DIRECCIÓN DE OBRAS PORTUARIAS REGIÓN DE TARAPACÁ

**Número de informe: 86/2018
11 de junio de 2018**

INFORME FINAL N° 86, DE 2018, SOBRE
INSPECCIÓN A LAS OBRAS DEL
CONTRATO "REPOSICIÓN CALETA
CAVANCHA, IQUIQUE - TERCER
LLAMADO"

Fotografía N° 1: Cortinas metálicas: ausencia de Cajón metálico y de zócalo de terminación.
Fecha fotografía: 22-02-2018.

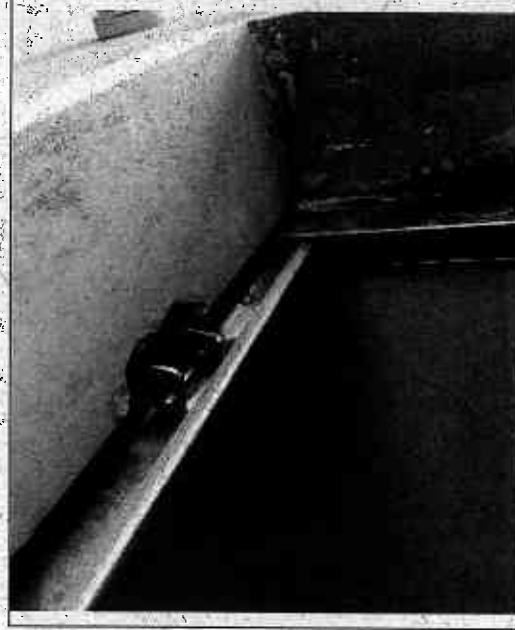
N°	PARTIDA/ MATERIA	DETALLE	HALLAZGO	NORMA VULNERADA	RESPALDO	RESPUESTA DEL SERVICIO	CONCLUSION
3	2.3.2 Instalación de cortinas metálicas	Las cortinas deberán ejecutarse de acuerdo a las ETE y planos	La inspección fiscal aprobó un 100% de la partida global "Suministro e instalación de cortinas metálicas", por un monto de \$15.981.897. Estas cortinas (CM1 al CM4) se encuentran ubicadas en la planta del 1er Nivel Sector Pescadería. Además, indica que el pago de esta partida se efectuará al término del 100% de avance de las obras ejecutadas, todo a plena conformidad del IFO. A su vez, el detalle 15, del plano AR-20 Detalle Constructivo 1, da cuenta de la exigencia de un zócalo de 30x60x2mm. Además las banderolas no estaban fijadas a los pilares de madera conforme lo señalan los planos de detalle constructivo.		Fotografía N°1 y N°2 del anexo N°2	El servicio reconoce el hallazgo, indicando que los cajones metálicos y zócalo se encontraban observado por esta Entidad de Control, por lo que se mantiene lo objetado. En lo sucesivo esa entidad deberá procurar que complementa el cajón, Agrega que, al momento de realizar el pago de todas las cortinas, estas se encontraban montadas faltando los elementos mencionados. Termina señalando que entre el equipo de proyectos y visitas, no se bastando solamente que los materiales se encuentren en obra.	El servicio informo que los planos no detallan el ciere de las cortinas nivel de detalle.

El numeral 2.3.2 "Suministro e instalación de cortinas metálicas" de las ETE, señala que se deben incluir los correspondientes perfiles U, caja metálica accesible de protección del tambor y orejas para colocación de candado. Además, indica que el pago de esta partida se efectuará al término del 100% de avance de las obras ejecutadas, todo a plena conformidad del IFO. A su vez, el detalle 15, del plano AR-20 Detalle Constructivo 1, da cuenta de la exigencia de un zócalo de 30x60x2mm, rieles laterales ángulo L 30x60x2mm, cajón metálico soportante, y en el detalle del dibujo, se indica como deben ir arriazadas las banderolas			El servicio informo que los planos no detallan el ciere de las cortinas nivel de detalle.	Sin perjuicio de ello, deberá en un plazo no superior obra.

Fotografía N° 3: Cortinas metálicas: detalle del cierre metálico topando con la viga superior del muro.
Fecha fotografía: 22-02-2018

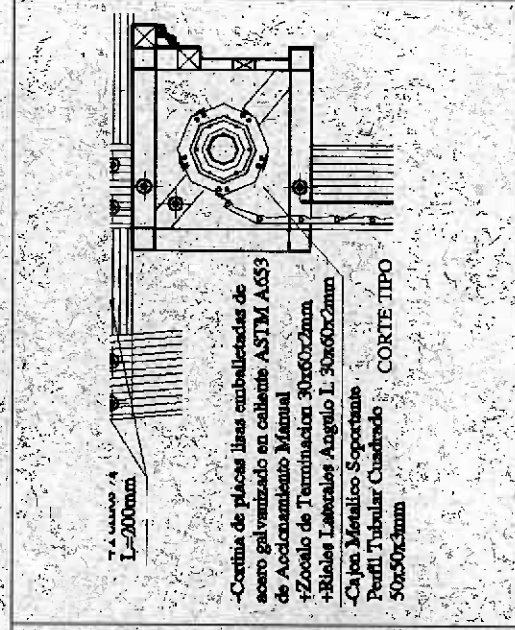
Nº	4
PARTIDA / MATERIA	
DETALLE	Respecto a las cortinas CMI ubicadas específicamente en el eje L del plano AR-09, en las bodegas 1 al 6, presentaban una terminación defectuosa en el cierre de ella, puesto que al levantar la cortina topaba con la viga superior del muro.
HALLAZGO	
NORMA VULNERADA	
RESPALDO	-Fotografía N° 3 del anexo N° 2 -Lamina N°1 del anexo N° 2
RESPUESTA DEL SERVICIO	metálicas, sin embargo, se ha instalado una pieza de tope en las guías de las cortinas, con el fin de detener el recorrido de éstas final, acreditar los respaldos antes de impactar el vano de la ventana necesarios que comprueben la ejecución total de los cajones metálicos y el detalle de la correcta fijación de las banderolas (C). No obstante lo anterior y respecto a las cortinas CMI ubicadas específicamente en el eje L del plano AR-09 en las bodegas 1 al 6, la observación se subsana.
CONCLUSION

Fotografía N° 7: Estructura metálica esca era lado norte Edificio Comedores y Administración.
Fecha fotografía: 28-02-2018

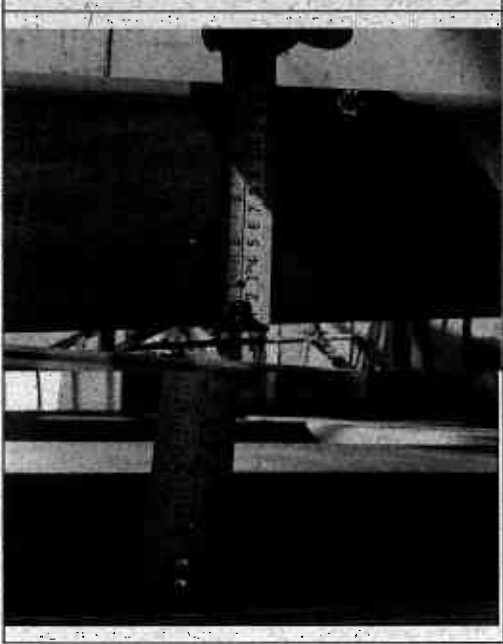
N°	PARTIDA / MATERIA	DETALLE	HALLAZGO	NORMA VULNERADA	RESPALDO	RESPUESTA DEL SERVICIO	CONCLUSION
6	Estructura metálica escalera	La estructura conforme a los perfiles metálicos señalados en el plano de estructura ES-10 Escaleras y ETE se debe ejecutar conforme a lo detallado en planos y ETE	Se advirtió que el panel divisorio de la escala ubicada en el lado norte del edificio de Administración y Casino, no se construyó conforme a los perfiles metálicos señalados en el plano de estructura ES-10 Escaleras y ETE. La letra C. De la ejecución e inspección, de las ETE, expresa que la Dirección de Obras Portuarias tiene el derecho de inspeccionar la faena de construcción con el objeto de verificar que los trabajos se ejecuten de acuerdo a lo señalado en el proyecto.	Plano de estructura ES-10 Escaleras y Detalles	-Fotografías Nos 7 y 8 del anexo N° 2	El servicio expresó que había una discordancia entre los planos de estructura y arquitectura, lo que al revisar en terreno las obras ejecutadas se advirtió una disminución en el ancho de escalera. Por lo tanto, dicha modificación fue para mantener las dimensiones señaladas en el artículo 4.2.10 de la OGUC y conforme a este tipo de cambios debe quedar constatado en los respectivos libros de obra u otro de obra que indiquen las bases, y con la aprobación de la inspección fiscal.	Sin perjuicio de lo expresado por el servicio, la observación se mantiene, puesto que dichas modificaciones arquitectónicas quedaron reflejadas en los libros de obra con la aprobación de la inspección fiscal. En lo sucesivo, este tipo de cambios debe quedar constatado en los respectivos libros de obra u otro de obra que indiquen las bases, y con la aprobación de la inspección fiscal. (MC)

Lámina N°2: Detalle de planta segundo nivel de la fábrica de hielo, plano AR-34

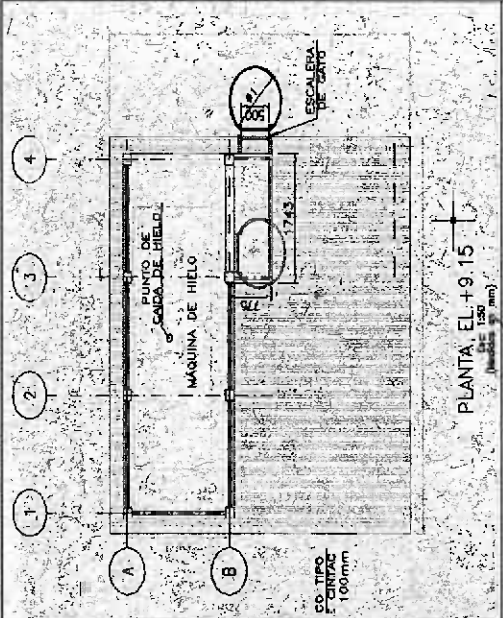
CONCLUSION	RESPUESTA DEL SERVICIO	RESPALDO	NORMA VULNERADA	HALLAZGO	DETALLE	PARTIDA/ MATERIA	N°
Considerando lo indicado por el servicio y verificadas las fotografías de respaldo donde se advierte la colocación de la escalera de gato que provocó la remoción de estas escaleras por el tiempo necesario. A la fecha se encuentran instaladas.	El servicio indicó que las escaleras de gato fueron instaladas en el momento que se ejecutaron las partidas 4.1.7 y 4.1.8. Agrega fotografías de respaldo donde se advierte la colocación de la escalera de gato y rejilla de piso, la remoción de estas escaleras por el tiempo necesario. A la fecha se encuentran instaladas.	Fotografías Nos 9 y 10 del anexo N° 2 Laminas Nos 2 al 4 del anexo N° 2	Numerales 4.1.7 y 4.1.8 de las ETE señalan que los pagos de estas partidas se efectuarán de acuerdo al avance de las obras ejecutadas a plena conformidad del IFO.	Se advirtió que, en la fábrica de hielo, no se ejecutaron las escaleras de gato dispuestas para subir al segundo y tercer nivel de la estructura; ni tampoco la base de la estructura descansó -rejilla de piso- para el tercer nivel, no cumpliendo de esta forma lo detallado en los planos de arquitectura AR-34 Detalles de fábrica de hielo, y de estructura ES-13 Edificio Y Fundación.	4.1. Fabrica de Hielo 4.1.7 Suministro e Instalación de Estructura Metálica 4.1.8 Suministro e Instalación de Parrilla Metálica	8

Fotografía N° 12: Sombradero retirado. Foto entregada por la Dirección de Obras Portuarias

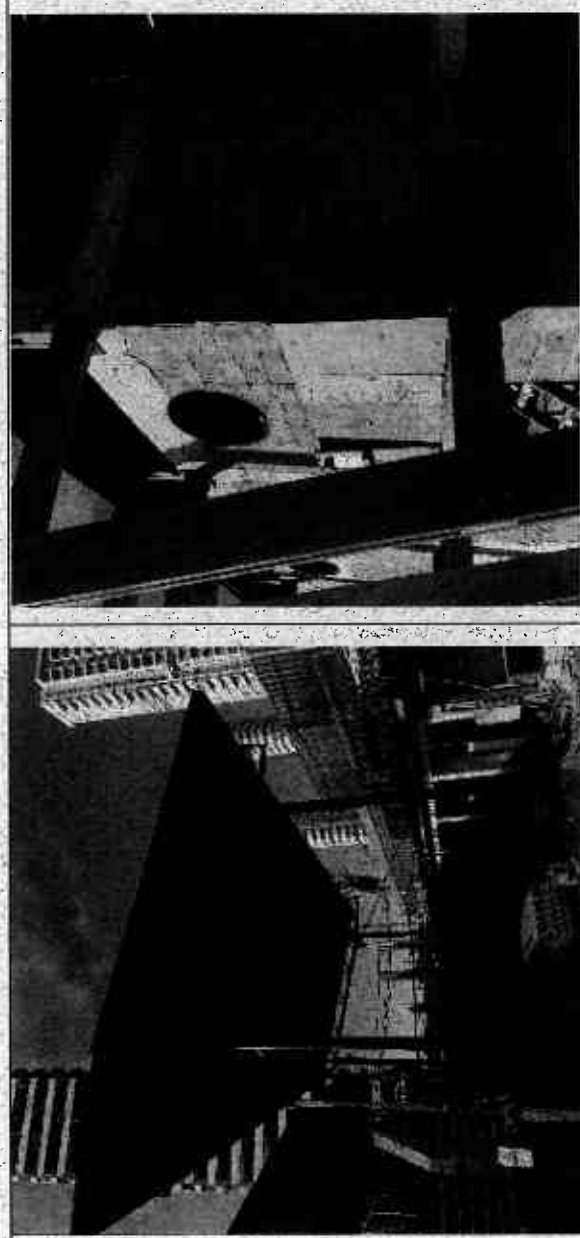
Considerando que el servicio agregó una serie de problemas de proyecto y a lo existente, fue necesario rediseñar el sombreadero, pero con el fin de no retrasar las obras, el contratista una vez definida la	El servicio reconoce la observación, que el servicio reconoce a una serie de problemas de proyecto y a lo existente, fue necesario rediseñar el sombreadero, pero con el fin de no retrasar las obras, el contratista una vez definida la	Fotografía Nos 11 al 13 del anexo N° 2	El numeral 7.11 Variación o modificación de obras, de la resolución DGP N°258 de 2009, que Aprueba Bases Administrativas para Contratos de Obras Públicas, Construcción y Conservación y modificaciones en su altura y pilares metálicos.	Se advirtió que el contratista hizo el retro de toda la estructura del sombreadero existente en la caleta Cavancho, y posteriormente la reinstalo con modificaciones en su altura y pilares metálicos.	Cualquier obra extraordinaria o modificación de la obra debe encontrarse formalizada	8

Nº	PARTIDA / MATERIA	DETALLE	HALLAZGO	NORMA VULNERADA	RESPALDO	RESPUESTA DEL SERVICIO	CONCLUSIÓN
			No obstante, revisados los antecedentes del proyecto, no hay constancia de que la IFO haya aprobado estas obras, ni tampoco se advierte modificación u obra extraordinaria sancionada por el servicio, mediante un convenio Ad-Referéndum.	que se generen durante el desarrollo del contrato, debe regirse por lo establecido en los artículos 102 al 107 del Reglamento de Contrato de Obra Pública y Reglamento de Montos DS MOP N°1093/2003 en sus artículos 2.5 y 2.6. En caso de ser Obra Extraordinaria la empresa contratista debe presentar a la inspección fiscal un análisis de precios de las partidas que no estén contemplados en el listado valorizado de precios.		arquitectura asumió el valor de la estructura metálica. Estos cambios serán reflejados en los planos As Built. No obstante ello, este ajuste del sombreadero será abordado como una modificación de contrato.	observación se mantiene. En lo sucesivo, esa entidad deberá oportunamente cumplir con los procedimientos de modificaciones de obras, expresados en la normativa del MOP. Sin perjuicio de ello, deberá remitir en un plazo no superior de 60 días hábiles contado desde el día siguiente a la recepción del presente informe, las resoluciones e informes técnicos que detallen la regularización de estas obras. (C)
